标题：重新调整恒温器滑油温度传感器位置		
AG-SB-2021-04-B-CN	生效日期： 2021 年 6 月 16 日	执行分类： A—强制 B – 推荐 C—可选
适用性：		
旋翼机类型与型号： AutoGyro MTO2017	受影响系列号： 装有 II 型恒温器的 AutoGyro MTO2017 912/914 机型，包括一个滑油温度传感器。	
以目前或后续版本的维护保养手册为准。		见 AutoGyro 网站。
此表是 AutoGyro 公司对产品使用中发现的需采取控制或整改措施的问题作出的回应，或作为飞机改装公司的服务信息。 请拨打 49(0)5121 88056-00, 或发送电子邮件至 airworthiness@auto-gyro.com, 与联系 AutoGyro, 寻求帮助。

本服务通告的原因及概述

本服务通告讲述的是滑油温度传感器位置的重新调整。

图 1

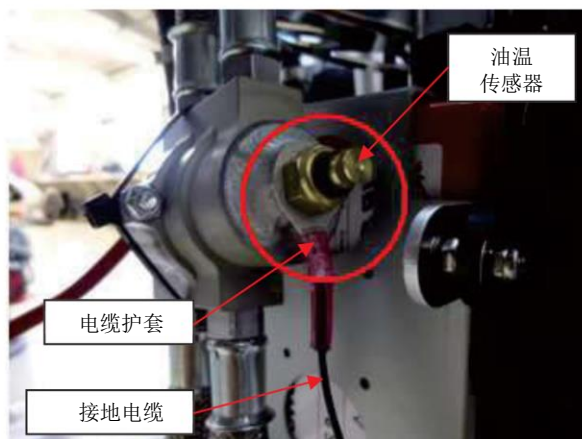
1. 从温度传感器上拆卸传感器电缆（图 1），小心地从旧恒温器组件箱内取下滑油温度传感器。可能需要加热乐泰胶水才行。用乐泰 7063 清洁螺纹/去除油脂（图 2）。
2. 从接地线的一端剪下电缆套管，采用热缩管保护并进行适当紧固（图 2）。
3. 将滑油温度传感器的延长线（图 3）连接到现有电缆，调整好路径，让电缆经过发动机的顶部达到发动机的右后侧（目前的低油压 LED 传感器位置，图 4）。接好后用热缩管或类似方法确保电缆连接处绝缘。

图 3

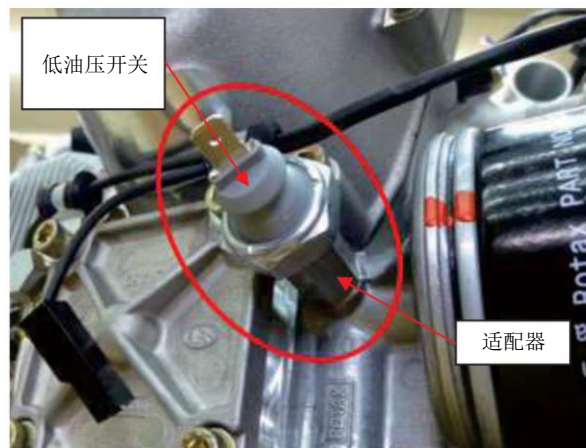
4. 将发动机上的低油压 LED 开关和适配器拆卸（图 4）。
5. 将适配器上的低油压 LED 开关拆卸。用乐泰 7063 清洁传感器上的螺纹和（已暴露的）发动机上的安装孔。用 1 个铜垫圈（图 3）将低油压 LED 开关装配到新的适配器上（图 3）。注：该适配器经过改造 -图 3 中的适配器是正确的图 10 中的是旧版本。
6. 将滑油温度传感器的螺纹涂上乐泰 542 螺纹密封胶，再安装到发动机上（图 5）。
7. 将滑油温度传感器电缆连接到滑油温度传感器上（图 6）。
8. 有的滑油温度表中安装了电阻。可以打开仪表的后面，观察仪表和导线之间的信号线上是否有其它部件，来确认是否安装了电阻（图 7）。如果发现装有电阻，应将其拆卸，再用合适的直联接头接好导线。

9. 从发动机滑油泵的外壳上拆卸接头（图 8）。用乐泰 7063 清洁外壳上的内部螺纹。
10. 在对接螺栓的螺纹上涂抹乐泰 542 螺纹密封胶（图 3），再把低油压 LED 开关/适配器组件、对接螺栓和 2 个铜垫圈安装到发动机上（图 3）。确保适配器的两侧都装有铜垫圈。只有图 3 中的 914 组件才需要安装第三个铜垫圈。
11. 将低油压 LED 开关的延长线（图 3）和现有的压力开关线相连，在螺旋桨齿轮箱和油泵外壳之间重新调整导线连接到新传感器位置的接线路径。连接传感器。

图 9

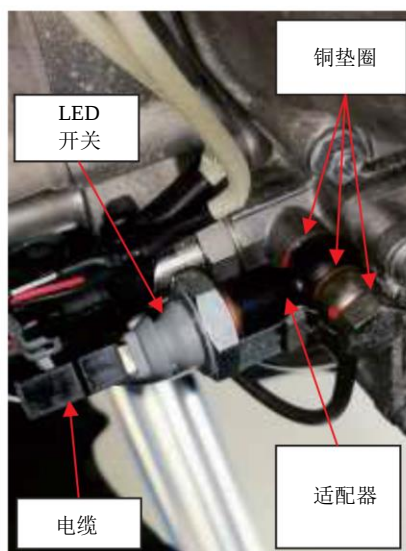
12. 拆卸油泵外壳上固定涡轮油路的对接螺栓（图 9）。此零件可以在按装低油压 LED 开关时重复使用。
13. 拆卸泵壳和油管路之间的隔垫（图 9）。用乐泰 7063 清洁泵壳的内螺纹和对接螺栓。
14. 在原对接螺栓的螺纹上涂抹乐泰 542 螺纹密封胶，把压力开关/适配器组件、对接螺栓和 3 个铜垫圈（图 10）安装到发动机上。确保适配器的两侧和油管路上都装有新的铜垫圈（图 10）。
15. 将低压 LED 开关的延长线（图 3）连接现有的压力开关线，将螺旋桨齿轮箱和油泵外壳之间重新调整接线路径的连接线连接到新的传感器位置。连接到传感器。
